Informe final: EIC-Lanamme-INF-0192-2025

AUDITORÍA DEL DISEÑO DE LA SUPERESTRUCTURA, DE LA GESTIÓN DE LA CALIDAD DE LOS MATERIALES, DEL PROCESO CONSTRUCTIVO Y SEGURIDAD VIAL DEL PROYECTO: REHABILITACIÓN DEL PUENTE SOBRE EL RÍO BARRANCA, RUTA NACIONAL N° 23

INFORME FINAL DE AUDITORÍA TÉCNICA EXTERNA

Figura 2. Señalización en zona de prevención según PMT

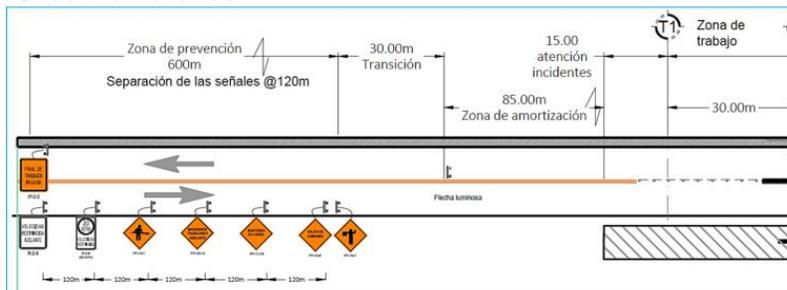
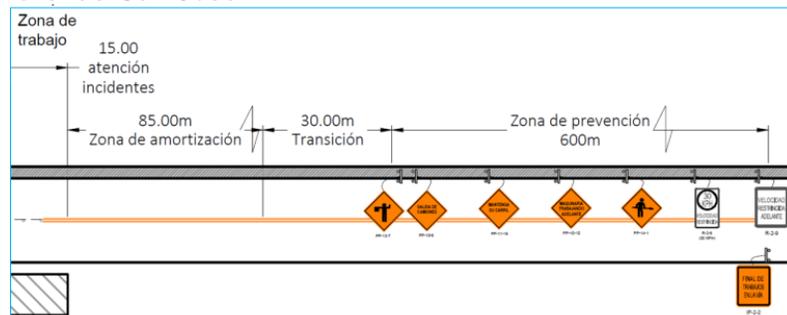
La revisión de la USVT reveló que la señalización observada en la primera etapa del proyecto no cumplió con los esquemas de señalización del plan de manejo de tránsito aprobado por la Dirección General de Ingeniería de Tránsito (DGIT) del Ministerio de Obras Públicas y Transportes (MOPT). Por lo cual se recomendó solicitar al contratista que aplique el PMT tal y como fue aprobado por la DGIT (ver Figura 2). La Figura 3 muestra la configuración identificada en campo.

Mediante el oficio GCTR-27-2024-2120 (1193) del 31 de julio de 2024, la Administración comunicó que debido a problemas de delincuencia se habían sustraído señales verticales, no obstante, el Contratista realizó esfuerzos por reponerlas y mantenerlas según el PMT. En la primera etapa del proyecto se identificó en diferentes visitas técnicas realizadas por LanammeUCR, la ausencia de algunas señales verticales, según el PMT aprobado, lo que representa un incumplimiento con los documentos contractuales.

Figura 8. Dimensiones de barreras plásticas en ficha técnica del proveedor.

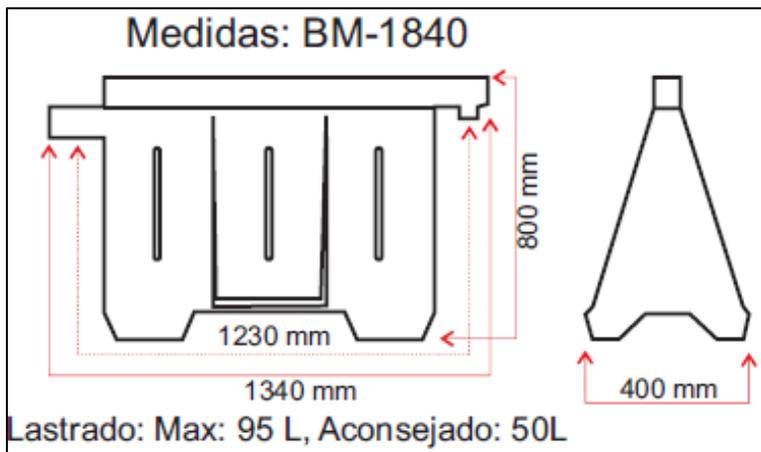
Las barreras plásticas utilizadas no cumplen con la especificación de la DGIT en su revisión al plan de manejo de tránsito. Tanto en la ficha técnica recibida a través del oficio GCTR-27-2024-2334 (1193), como en comprobaciones de campo, se identificó que las barreras utilizadas fueron de 80 cm de alto, es decir fueron más pequeñas que las aprobadas (ver Figura 8).

Es criterio del equipo auditor que, para el control de tránsito en obra, es recomendable cumplir con las dimensiones y características de barreras canalizadoras, siguiendo las especificaciones aprobadas por la DGIT.

Figura 9. Ancho de bandas en barreras. Fotografías del 19 de septiembre 2024

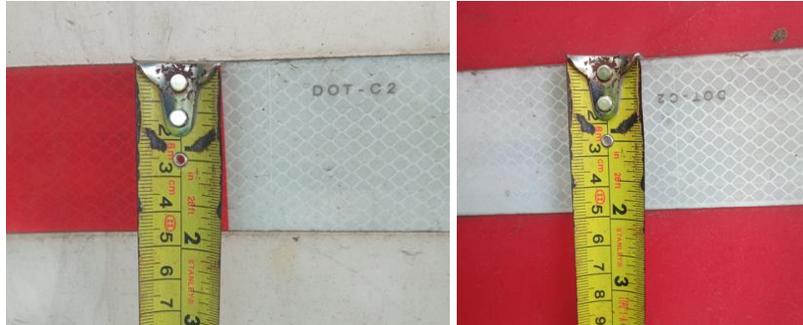
Por otra parte, de acuerdo con el PMT el ancho de las bandas retrorreflectivas debe ser de 15 cm en barreras de 91 cm de alto, en caso de que la barrera tenga una altura menor, la banda retrorreflectiva debe tener un ancho de 10 cm. En campo se identificó que las barreras contaron con bandas de 5 cm de ancho (ver Figura 9). Se recomendó mediante el oficio EIC-Lanamme-1132-2024 utilizar barreras y bandas reflectivas que cumplan con las especificaciones del PMT y su respectiva aprobación por la DGIT. Mediante el oficio GCTR-27-2024-3014 (1193) del 25 de octubre de 2024, la Administración indicó que se haría una revisión a la recomendación de altura de barreras y que aplicarían medidas correctivas al ancho de bandas retrorreflectivas.

A través del oficio de descargo al informe preliminar, la Administración añadió evidencia fotográfica de barreras en las que se cumplió con el ancho mínimo requerido para las bandas retrorreflectivas (10 cm), logrando este estándar mediante la colocación de dos bandas de 5 cm juntas (ver Figura 10). Esta medida permite cumplir con el PMT, sin embargo, no se mantuvo en la tercera etapa del proyecto, ya que, tras la instalación de las nuevas barreras, las bandas retrorreflectivas no fueron incorporadas en todos los elementos (ver Figura 11).

Figura 15. Resistencias de concreto en ensayos realizados por LanammeUCR de concreto para pilotes con resistencia esperada de 350 kg/cm².

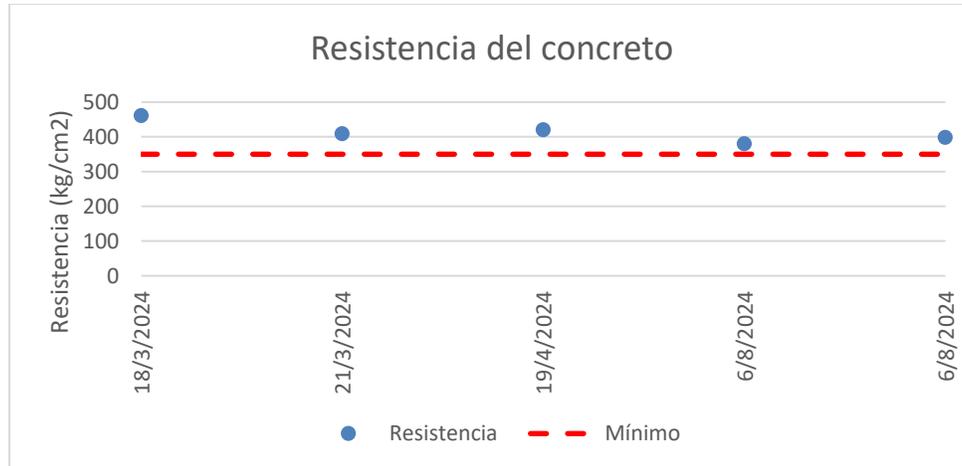
Durante la ejecución del proyecto se recolectaron cinco muestras de concreto autocompactante para pilotes con resistencia esperada de 350 kg/cm². La totalidad de las muestras obtuvieron resultados de resistencia que cumplen con las especificaciones del proyecto (ver Tabla 4). El flujo de asentamiento registró valores entre los 590 mm y los 620 mm. El diseño de mezcla POCN.P6I3F3 especifica un rango de flujo de 650 mm a 800 mm. Los resultados se encuentran por debajo del mínimo esperado, sin embargo, no se identificaron afectaciones en la resistencia.

Figura 20. Resultados de resistencia en ensayos realizados por la Administración concreto para pilotes con resistencia esperada de 350 kg/cm²

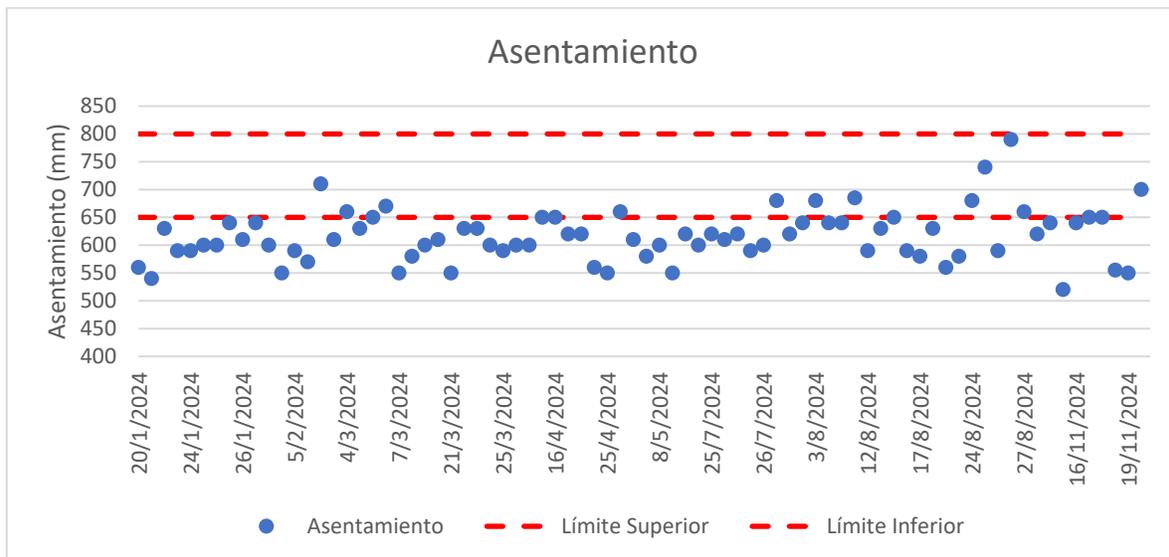
Los resultados del laboratorio de verificación de la calidad muestran un comportamiento similar a los resultados de ensayos realizados por LanammeUCR, en los que existe cumplimiento en la totalidad de los resultados de resistencia (ver Figura 20, Figura 22, Figura 24 y Figura 26) y un asentamiento variable.

Figura 21. Resultados de asentamiento en ensayos realizados por la Administración concreto para pilotes con resistencia esperada de 350 kg/cm²

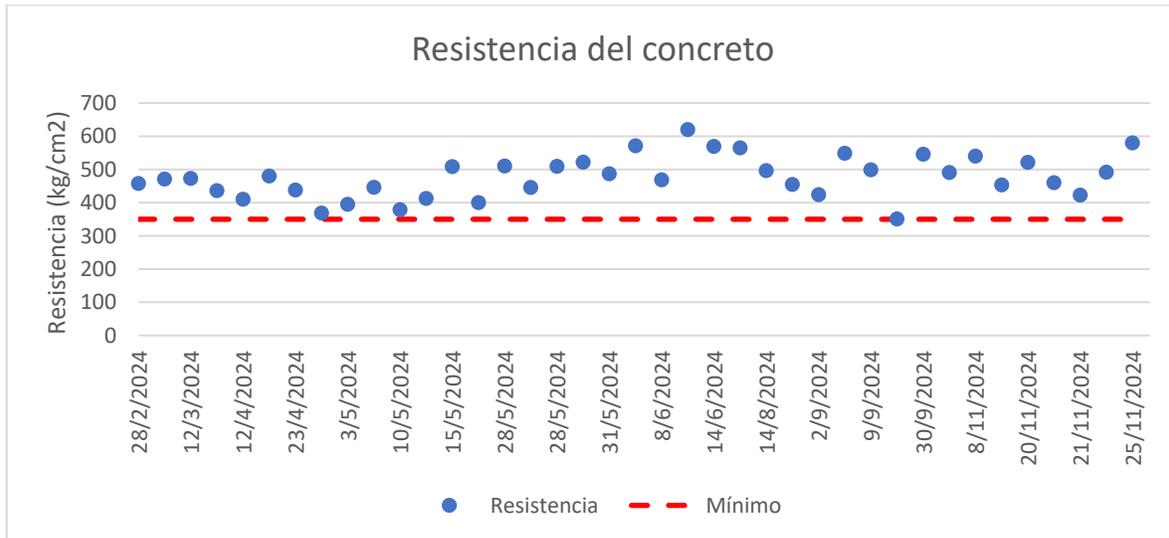
El asentamiento de concreto utilizado en la construcción de pilotes con resistencia esperada de 350 kg/cm² registró resultados que varían entre los 540 mm y los 790 mm (ver Figura 21). La mayoría de los resultados se encuentran por fuera del rango recomendado por el diseño de mezcla. El asentamiento de muestras de concreto convencional con resistencia esperada de 350 kg/cm² (ver Figura 23), obtuvo resultados que se encuentran por encima del límite máximo establecido por el diseño de mezcla (150 ± 30 mm). Las muestras de concreto con resistencias esperadas de 420 kg/cm² (ver Figura 25) y 500 kg/cm² (ver Figura 27) no tienen especificación de límite máximo y límite mínimo de asentamiento.
